# Kritische Würdigung

## JURALEITUNG P53

Mastbilder & Trassenverläufe  
Juni 2020

**BI-ALLIANZ P53**

## 2. MASTDESIGN

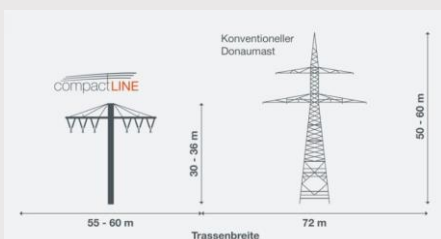
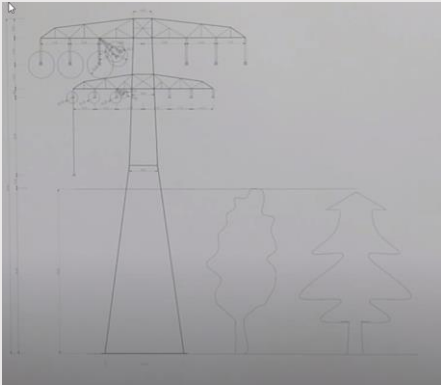
Wir sprechen uns für den Einsatz moderner Kompaktmasten aus und fordern in dieser Hinsicht eine breite Diskussion über mehrere existierende Alternativen sowie ein Mitspracherecht für diejenigen, die tagein und tagaus in Zukunft mit dieser Installation zu leben haben - der lokalen Wohnbevölkerung.

Aufgrund ihrer im Vergleich zum konventionellen Donaumast niedrigen Höhe und geringeren Trassenbreite empfiehlt sich bspw. ohne Leiterseil-Durchhängung die [compactLine](#) von 50Hertz, einem System, das sich bereits seit 2018 im Live-Betrieb befindet:

## 2. RAITERSAICH | SANDBUCK

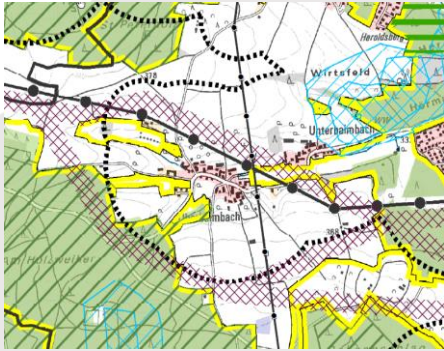
Wir möchten die Freifläche nördlich von Sandbuck noch z.G. der Wohnbevölkerung entlang der Waldgrenze genutzt wissen.

#### 4. OBERBAIMBACH | UNTERBAIMBACH

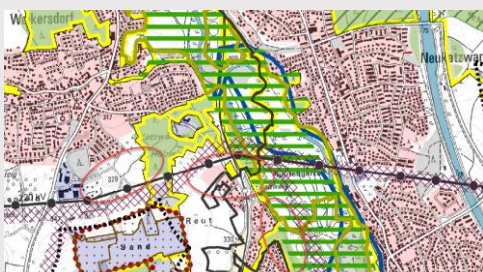
- **Variante 1 – Nicht umsetzbar!**: Die Stromleitung führt direkt durch den Ort – 400 Meter Abstand zur Wohnbebauung wird nicht eingehalten.
- **Variante 2**: Die neue südliche Trassenführung um den Ort, ist eine Alternative, da durch diese Trassenführung der Mindestabstand eingehalten werden kann.

**Fazit:** Eine weiträumige Umfahrung der Besiedelung ist möglich und die Mindestabstände können in diesem Bereich eingehalten werden. Die vorgeschlagene weiträumige Alternativroute ab Unterbaimbach ist in diesem Fall zwingend.

#### 6. WOLKERSDORF SÜD-OST | WOLKERSDORFER STRASSE | KATZWANG S-BAHN STATION

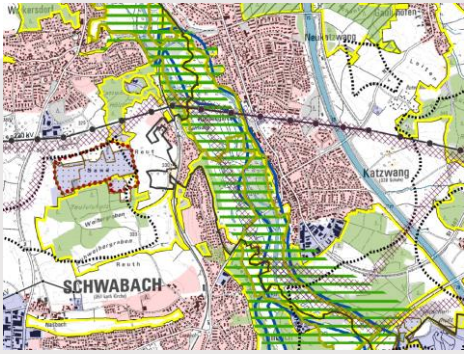
Die 400 Meter Abstand zur Wohnbebauung werden nur im süd-östlichen Bereich von Wolkersdorf eingehalten. Der Mindestabstand wird im südlichen Bereich von Wolkersdorf auf Höhe der Sandgrube nicht eingehalten. Gleiches gilt nördlich für West-Katzwang bei der trotz Innenbereich massiv gegen die Mindestabstandsregelung verstoßen wird.

**Fazit:** Sollte die neue Trasse als Freileitung durch das Rednitztal geführt werden, werden die Mindestabstände im Bereich Wolkersdorf und Limbach mehrfach nicht eingehalten. Der Abstand zur Wohnbebauung beträgt in diesem Bereich zur geplanten Leitungsführung durchschnittlich nur 250 – 300 Meter

## 7.2. FEHLENDE MINDESTABSTÄNDE

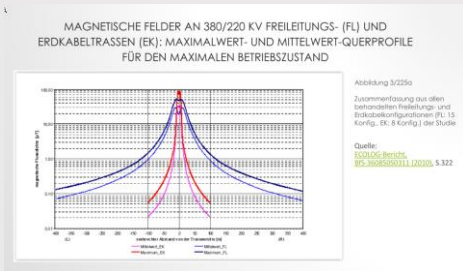
- Der Abstand von 400 Metern im Bereich Schwabach Kappelberg- und Mariensteig und Ortsteil Katzwang wird nicht eingehalten.
- Das gleiche gilt für die vorhandenen großen Sportanlagen, wie auch für das Hallenbad und Kindergarten. Die Sportplatzanlage des TSV Katzwang würde sogar komplett überspannt. Auf dieser Anlage gehen die Katzwanger Kinder täglich dem Vereins- und Schulsport nach.

- Die Grund- und Mittelschule Nürnberg Katzwang ist weniger als 400 Meter entfernt.
- Das größte Problem für alle Anwohnerinnen und Anwohner entlang des viel zu schmalen Rednitztals - es ist an keiner Stelle 800 Meter breit, um damit die notwendigen Mindestabstände von 400 Meter zur Wohnbebauung in beiden Stadtteilen einzuhalten.

- Die Masten hätten eine Höhe von 50-55 Metern. Sie würden die Bebauung in Katzwang und Limbach um über 20 Meter überragen, so dass die Leitungen in die Wohnungen an und auf die Hänge strahlen würden.

## 8. KATZWANG ENGPASS ERLBACHSTR. – HEINRICH-HELD-STRAßE

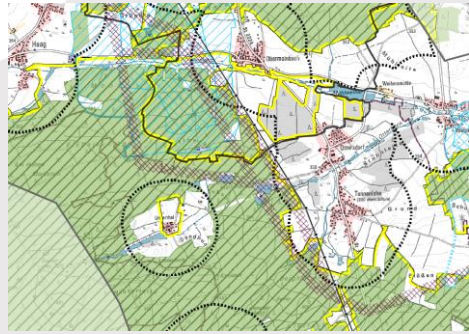
- Bei einer konventionellen Erdverkabelung (ca. 1,6 Meter Tiefe) kann der Mindestabstand von 100 Metern zur Wohnbevölkerung nach beiden Seiten nicht eingehalten werden. Dieser ist jedoch notwendig, um gesundheitliche Risiken für die Anwohner in dieser Region auszuschließen. Die medizinische Begründung ist zu finden im Kontext der originalzitierten Empfehlungen des Bundesamtes für Strahlenschutz sowie den Studienergebnissen des ECOLOG-Institutes unter: <https://www.bi-allianz-p53.org/wer-wir-sind/unsere-standpunkte-1/risiko-gesundheit-1/>.

- Zudem ist es aufgrund der lokalen Topografie überaus fraglich, ob sich eine konventionelle Erdverkabelung in der Bestandstrasse risikolos technisch überhaupt umsetzen lässt, solange die Alt-Leitung nicht abgebaut wurde.

- Außerdem sind zwei Kabelübertragungsanlagen notwendig, die landwirtschaftlich genutzte Flächen (mindestens jeweils 40 x 100 m) zerstören und als „kleines Umspannwerk“ das Landschafts- und lokale Ortsbild in einer Region mit hoher Wohnraumdichte dauerhaft und nachhaltig beeinträchtigen.

## 12. MITTELHEMBACH | SCHWAND | LEERSTETTEN

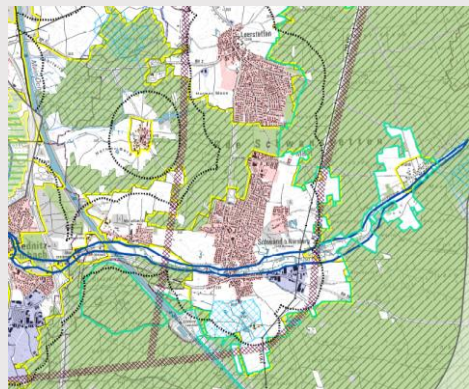
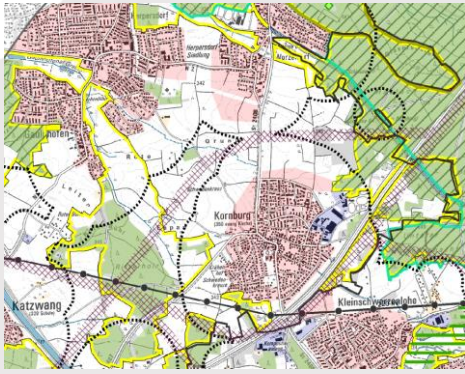
Die westliche Trassenvariante berücksichtigt weder die der Gesundheit wertschätzenden Mindestabstände von 400 Meter, noch berücksichtigt diese die dörfliche Entwicklung am Wasserturm und in Richtung Süden.

Landwirtschaftliche Produktionsstätten, sowie bereits geplante Wohnbebauungen in diesem Bereich, finden in keiner Weise die notwendige Berücksichtigung.

Die erweiterte Vorschlagsvariante im Osten des Marktes Schwanstetten hält einen Mindestabstand von 400 Metern ebenfalls zur dort vorhandenen Wohnbebauung nicht ein. Die Trassenführung durchschneidet in ähnlicher Form wie die Variante Mittelhembach / Schwand / Leerstetten, das Gemeindegebiet. Eine Ortsentwicklung Richtung Furth wird konsequent eingeengt bzw. unterbunden. Immer noch finden die Belange zum „Schutzgut“ Natur keine Berücksichtigung. Hier verweisen wir auf die bereits bekannte Einwendung des Marktes Schwanstetten vom 10.07.2019. Dieser unterlegt die Dramatik mit einer ausführlichen kartographischen Darstellung auf seiner Homepage.

### 13. NÖRDLICHER VERLAUF KORNBURG

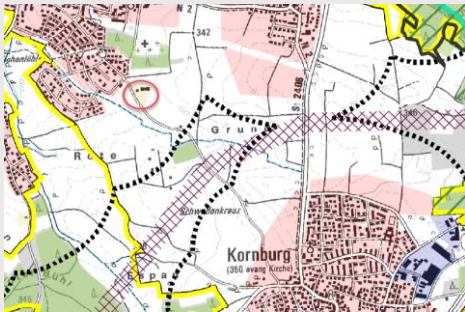
Die Abstände zu dem nördlichen Herpersdorf werden nicht hinreichend eingehalten. Für diesen Streckenabschnitt wäre max. Erdverkabelung mit Mindestabstand 100 m denkbar. Allerdings wäre die kommunale Entwicklung der Region Nürnberg-Herpersdorf-Kornburg durch eine solche Erdkabelschneise nachhaltig beeinträchtigt.

Erdkabelschneisen dürfen zudem nicht als grüne Spielzone für Kinder missbraucht werden, da die magnetische Strahlung unmittelbar über einem Erdkabel 2-3x so hoch ist als unmittelbar unter einer Freileitung und sich somit nicht für einen längeren Aufenthalt eignet.

## 23. SÜDVARIANTE GSTEINACH | SCHWARZENBRUCK

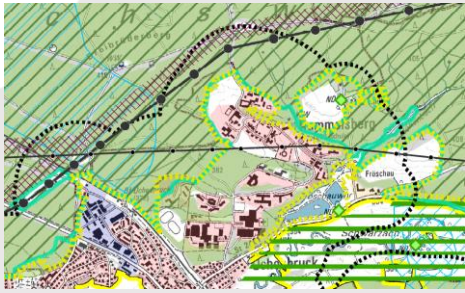
- Eine strikte Einhaltung der 400m-Abstandsregelung ist nicht erkennbar.
- Eine Überspannung der Bauschuttdeponie bei Gsteinach ist fraglich.
- Die Ausweitung des Korridors würde stark in die Schutzzone des umgebenden Bannwalds, EU-Vogelschutzgebiet und SPA-Gebiet eingreifen.
- Beeinträchtigungen von Biotopen sind konsequent zu vermeiden.
- Ein weiterer Siedlungsbau der Rummelsberger Diakonie darf nicht eingeschränkt werden.

- Sie trifft im Verlauf weder in Feucht noch in Moosbach auf Abstandspuffer.
- Neben der Gemeinde Schwarzenbruck kommt dieser Trassenverlauf sowohl der Gemeinde Winkelhaid als auch dem Markt Feucht entgegen.
- Eine Verlinkung der Nordlösung mit dem Schwabacher Süd-Trassen-Vorschlag muss in den betroffenen Gemeinden diskutiert werden.

#### 27. MOOSBACH | FEUCHT

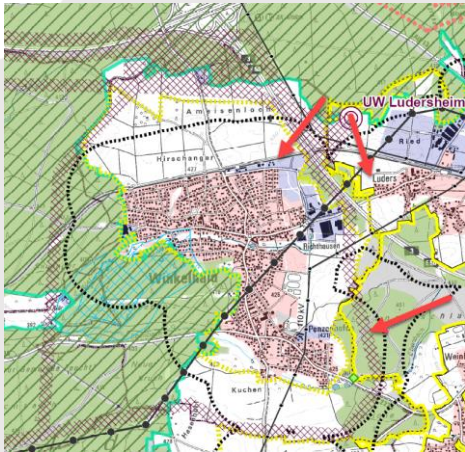
Am nord-östlichen Rand von Moosbach scheint der Abstandskreis für den Innenbereich nicht korrekt eingezeichnet zu sein. Bitte um Korrektur.

Zudem: Es ist nicht verständlich, weshalb diese Leitungsvariante überhaupt existiert, da sie keinen erkennbaren Vorteil gegenüber der nördlichen Autobahnvariante mit sich bringt und lediglich den Feuchter Ortsteil Moosbach und dessen Naherholungsgebiete unnötigerweise einengt. Es stellt sich einem offensichtlich die Frage, warum man westlich von Feucht, nicht gleich auf eine der Nordtrassen aufschließt.

### 29. SÜDVARIANTE WINKELHAID

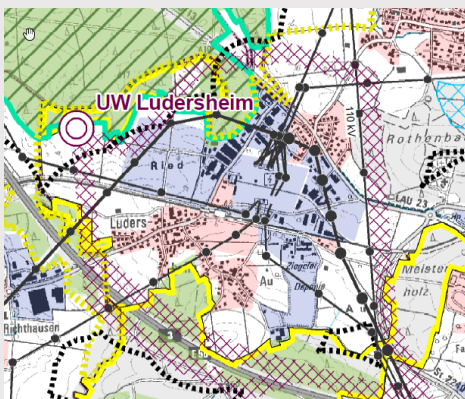
Mindestabstände werden mehrmals nicht eingehalten, siehe bspw. Höhe Penzenhofen und Ludersheim. Südvariante Winkelhaid wird daher eindeutig abgelehnt.

### 30. LUDERSHEIM | ALTDORF

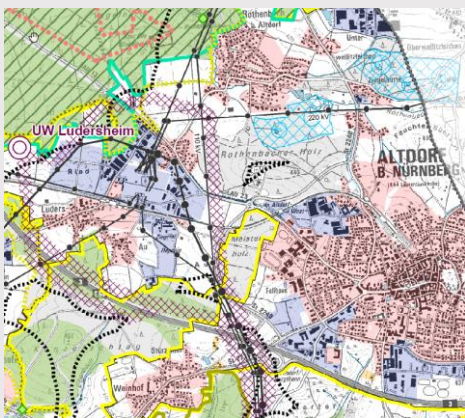
Das Umspannwerk Ludersheim muss von der Wohnbevölkerung weg verschoben werden, da der Mindestabstand an zahlreichen Stellen unterschritten wird. Platz wäre in Richtung Nord-Westen vorhanden.

### 31. NORDVERLAUF LUDERSHEIM ENTLANG SCHULZENTRUM ALTDORF

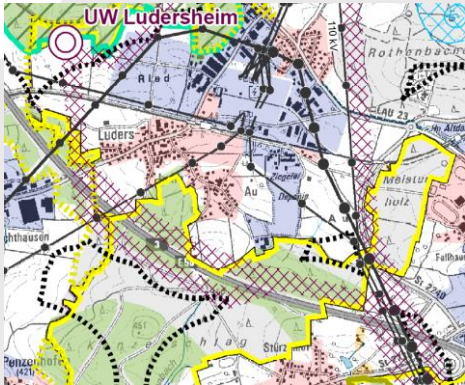
Der Vorschlagskorridor geht für eine Freileitung viel zu nah an der nördlichen Ludersheimer und Röthenbacher Wohnbevölkerung sowie am Schulzentrum entlang.

Hier kann nur mittels Erdkabel ausgehend vom Umspannwerk die Situation der Wohnbevölkerung in Ludersheim und Röthenbach, als auch des Altdorfer Schulzentrums verbessert werden. Hier wären mind. 100 m Mindestabstand einzuhalten - zum Schulzentrum ist auch mehr möglich. Vorteil: Wenn das Erdkabel im Umspannwerk beginnt, kann eine Kabelübergabeanlage (KÜA) eingespart werden.

### 32. SÜDVERLAUF LUDERSHEIM ENTLANG AUTOBAHN

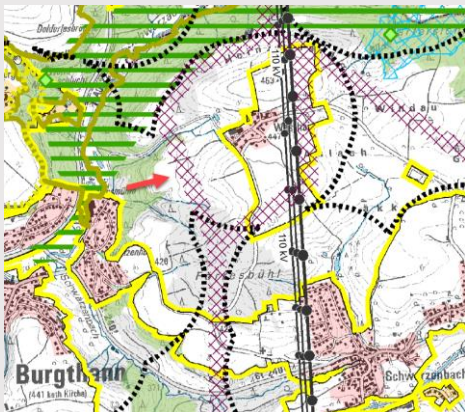
Alle Varianten, die zwischen Ludersheim und Winkelhaid nach Süden verlaufen, verletzen massiv den Mindestabstand von 400 m (Wohnumfeldschutz). Selbst bei Erdverkabelung kann ein 100 m Mindestabstand zu Wohnhäusern sowohl in Ludersheim als auch zu Gewerbebetrieben auf Winkelhaider Gebiet nicht eingehalten werden. Diese Varianten betreffen auch den kürzlich eröffneten Mehrgenerationen-Spielplatz (N49.391945 E11.309235).

Die Trassenvariante, die zwischen Ludersheim und Altdorf nach Süden verläuft, verletzt den 400 m Bereich durchgehend bis zur A3 Autobahnabfahrt Altdorf/Burgthann und weiter Richtung Prackenfels.

Der Baumbewuchs entlang der Autobahn dient als dringend notwendiger Lärm- und Sichtschutz und darf nicht entfernt werden. Daher darf hier keine konventionelle Erdkabeltechnik verbunden mit großflächiger Abholzung eingesetzt werden.

### 36. OSTERHOF | BURGTHANN

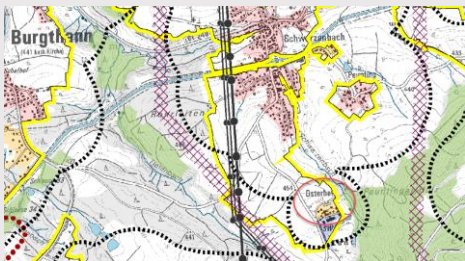
Es handelt sich hier nicht um einen Außenbereich, siehe Definition des StMWi - Bitte um Korrektur im Kartenmaterial. Der Freileitungs-Mindestabstand wird im Westen nicht eingehalten. Der Freileitungs-Mindestabstand für Innenbereich wird bei Ostvariante dahingegen eingehalten.

### 37. Ezelsdorf | Burgthann

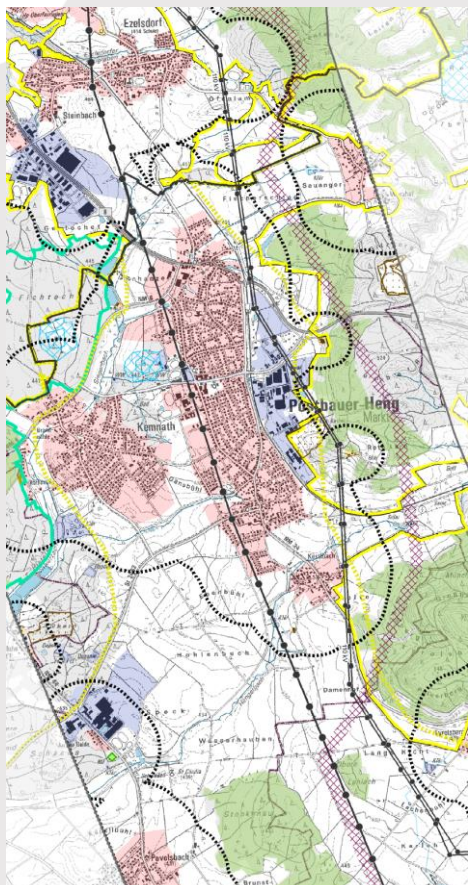
Die vom Westverlauf kommende Variante verläuft zu nah am Ortsrand von Ezelsdorf, obwohl selbst bei einer Westvariante ein Aufschluss auf den Auslauf der Ostvariante ein Stück weiter nördlich möglich ist. Dies würde das Orts- und Landschaftsbild von Ezelsdorf deutlich verbessern, insb. bei Einsatz niedriger (straff gespannter) Leitungskabel und Masthöhen von 36 m anstatt 60 Metern bei deutlich schmalerer Trassenbreite 55-60 anstatt 72 Metern (siehe modernes Kompaktdesign der [compactLine](#)). Es wird der Aufschluss auf den östlichen Auslauf auf Höhe Ezelsdorf, selbst bei einer Westvariante bevorzugt.

Für Ezelsdorf ist es sehr bedeutsam, dass der Abstand zu dem liebevoll ausgebauten und großflächigen Waldkindergarten – wie aktuell vom Netzplaner berücksichtigt – mindestens eingehalten wird (siehe Markierung mit dem roten X).

#### 41. FORST | SONDRERSFELD

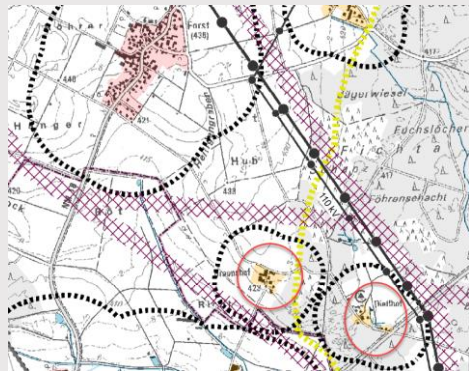
Achtung beim exakten Verlauf der Westvariante Forst: Ultraleicht- und Drachenflieger- und Sportflughafen Forst darf nicht gequert werden.

#### 42. BRAUNSHOF UND DIETHOF | FORST

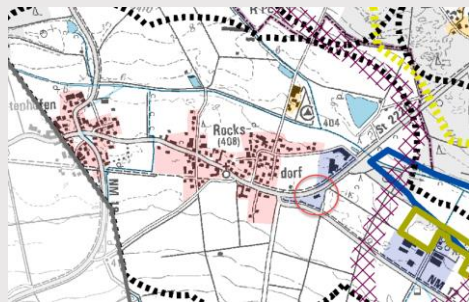
Zweigeteilter Weiler Braunshof (Gemeindeteil Freystadt) und Weiler Diethof (Ortsteil Sengenthal). Es sollte nochmal explizit überprüft werden, ob es sich nicht doch um einen Innenbereich handelt lt. Definition vom StMWi. Dann kann der notwendige Mindestabstand nicht eingehalten werden.

#### 43. ROCKSDORF SÜD-OST

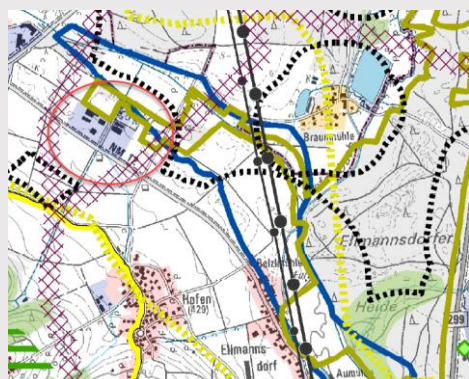
Hier wird der notwendige Mindestabstand von 400m nicht eingehalten. Diese Variante kann daher nicht weiterverfolgt werden.

#### 45. GEWERBEGEBIET HOFEN | MÜHLHAUSEN NORD

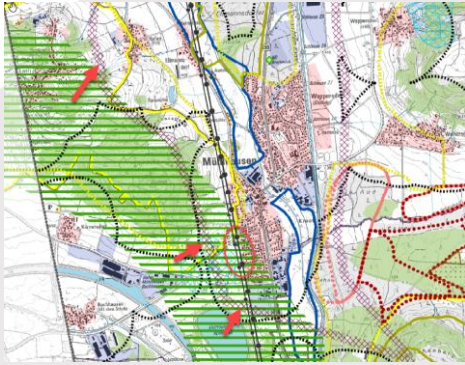
Hier wird der notwendige Mindestabstand unterschritten. Diese Variante kann nicht weiterverfolgt werden.

#### 47. WAPPERSDORF SIEDLUNG | MÜHLHAUSEN

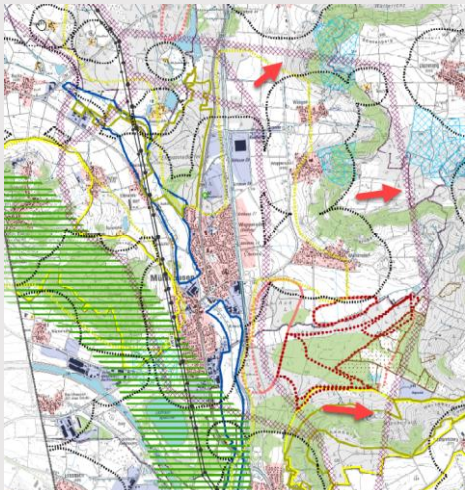
Als östlich verlaufende Freileitung kann der Mindestabstand nicht durchweg eingehalten werden. Die Variante ist abzulehnen.

#### 56. THANN | RIEDENBURG

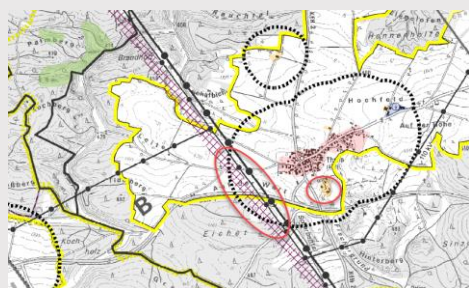
Der Mindestabstand wird östlich nicht eingehalten. Wenn möglich, sollte hier nach Westen nachgebessert werden. Der Außenbereich südlich von Thann sollte überprüft werden, ob es sich nach Definition des StMWi nicht dennoch um einen Innenbereich handelt.

#### 57. HATTENHAUSEN | RIEDENBURG

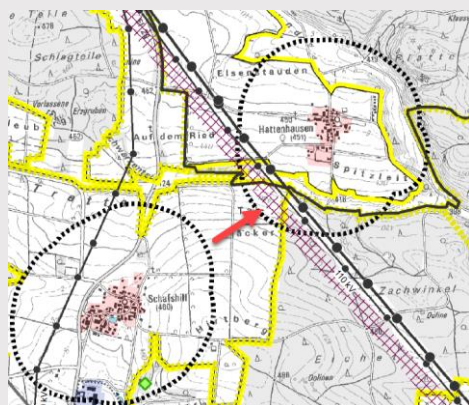
Der Mindestabstand wird ohne Not nicht eingehalten. Hier sollte nach Westen nachgebessert werden.

#### 58. ALTHEXENAGGER (SAUHOF) | TETTENWANG

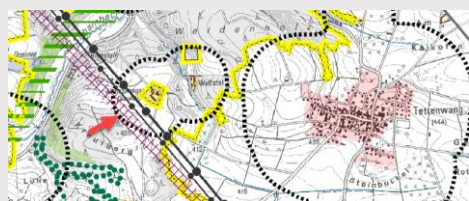
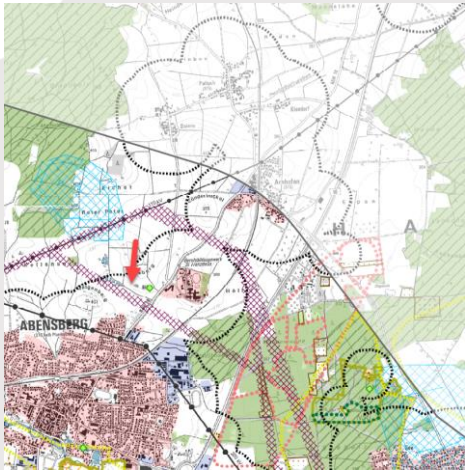
Der Verlauf verletzt ohne erkennbaren Grund sogar einen Außenbereich. Hier muss aus medizinischen Gründen deutlich nachgebessert werden.

### 60. OFFENSTETTEN | ABENSBERG

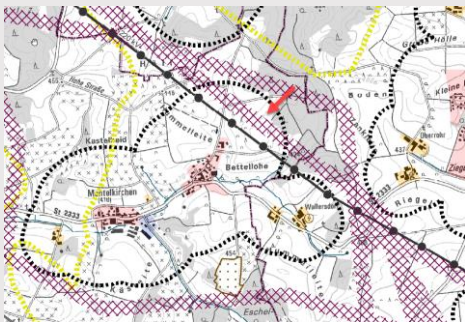
Wozu die Variante unmittelbar unterhalb von Offenstetten? Hintergründe?

### 61. BETTELLOHE | ROHR

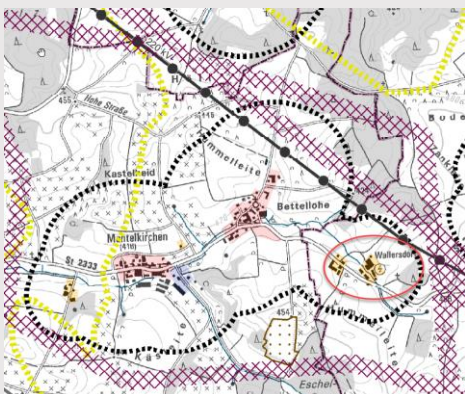
Bei der Variante, die nahe nord-westlich an Bettellohe entlangführt, wird der Mindestabstand trotz Innenbereich nicht eingehalten. Diese Variante ist überflüssig – warum plant man sowas?

### 62. WALLERSDORF | ROHR

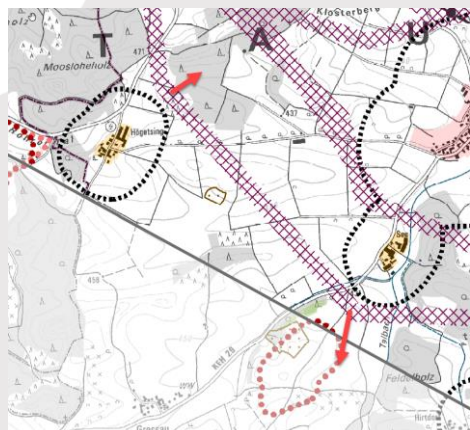
Es soll überprüft werden, ob es sich bei Wallersdorf nicht doch um einen Innenbereich lt. Definition des StMWi handelt.

### 64. OBERROHR, LORETTO UND WEIBER KELLER | ROHR

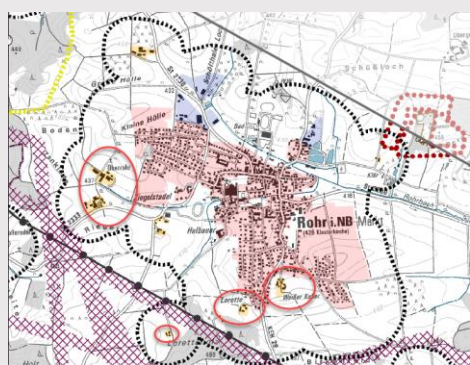
Es sollte überprüft werden, ob es sich nicht doch um Innenbereiche lt. Definition des StMWi handelt.

#### 68. GAMBACHREUTH | HOHENTHANN

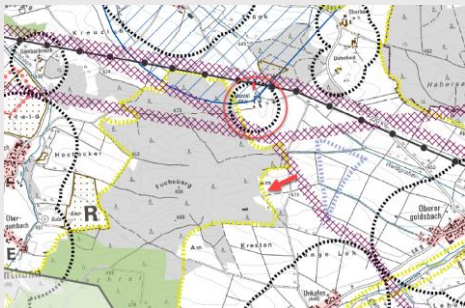
Wieso will man die Situation für Gambachreuth nicht erträglicher gestalten und diesem aktuell als Außenbereich (was nochmal analog der Definition des StMWi validiert werden sollte) eingezeichneten OT von Hohenthann etwas entgegenkommen, in dem der nördliche Verlauf noch ein klein wenig mehr etwas nördlicher verläuft?

#### 76. UNTERUNSBACH | ESSENBACH

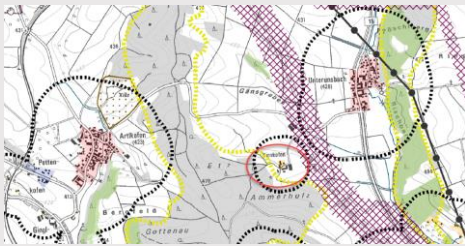
Der Mindestabstand wird westlich nicht eingehalten. Bitte nachbessern.

#### 77. HIRNKOFEN | ESSENBACH

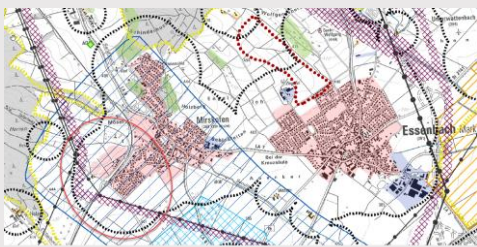
Der Status dieses Ortsteiles von Essenbach als Außenbereich sollte nochmal nach Definition lt. StMWi überprüft werden.
